MODIFICATION N°2 DU PLU DE THORIGNY SUR MARNE
DOSSER D'APPROBATION DU PLU

I/ REPONSES AUX JUGEMENTS

I/ REPONSES AUX AVIS DES CONTRIBUTIONS PUBLICS ET LES COMMENTAIRES DE COMMISSAIRE ENQUETRIX

I/ REPONSES AUX CONCLUSION ET AVIS MOTIVE DE LA COMMISSAIRE ENQUETRICE

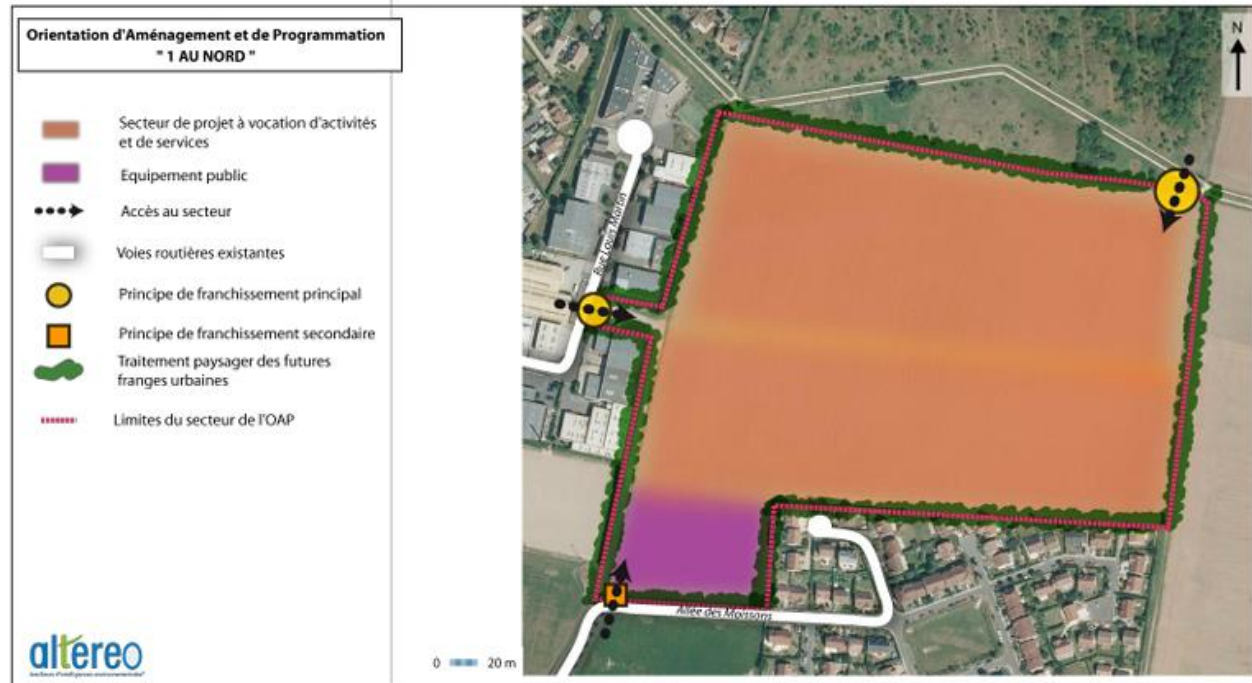
→ A l'ouverture de l'enquête, les études de zones humides ne couvrent pas tous les secteurs identifiés dans le jugement. Celles qui ont été faites sont souvent incomplètes. En effet, sur tous les secteurs identifiés dans le jugement (ER26, devenu 25 puis zone N rue des Bordes, ER29/franchissement de la Dhuis dans l'OAP « 1AUn » et l'OAP « rue de Claye »), seule une partie du périmètre a été expertisée. De plus, dans ce secteur d'étude, certains sondages ont été incomplets en termes de profondeur (refus de tarière). Cette dernière remarque est également valable pour la dernière étude qui a été faite après la clôture de l'enquête sur l'espace boisé inclus dans l'OAP « Rue de Claye ». Dans ce contexte, il est possible d'émettre un doute quant à la validité de ces études dans la mesure où elles ont vocation à caractériser des espaces dépassant l'hectare ;

Si l'OAP "1AUn" est bien celle ci-dessous, les passages pédologiques complémentaires effectués en janvier 2026 à la demande de la CAMG permettent de statuer sur des sols non caractéristiques de zones humide (le sondage 103 venant lever l'indétermination du sondage 3 initial - cf carte en PJ) :

De la zone humide existe cependant belle et bien au nord de cette OAP (sur le secteur triangulaire), toujours d'après notre étude en date du 10 février 2026.

Concernant le secteur ER26, devenu 25 puis zone N rue des Bordes, confirmez-vous qu'il s'agit de ce secteur ?

Auquel cas, il y a bien un sondage indéterminé du fait d'un refus de tarière, du fait de nombreux cailloux rencontrés et des racines (même topo que pour la Rue de Claye). La CAMG n'ayant pas demandé de complément sur ce secteur, il n'est, à date, pas possible d'affiner les conclusions. Un secteur reste donc indéterminé, comme vu dans notre rapport (cf ci-dessous). Cependant, la présence de ZH semble fort improbable, au vu du contexte et du sondage 12 à proximité.
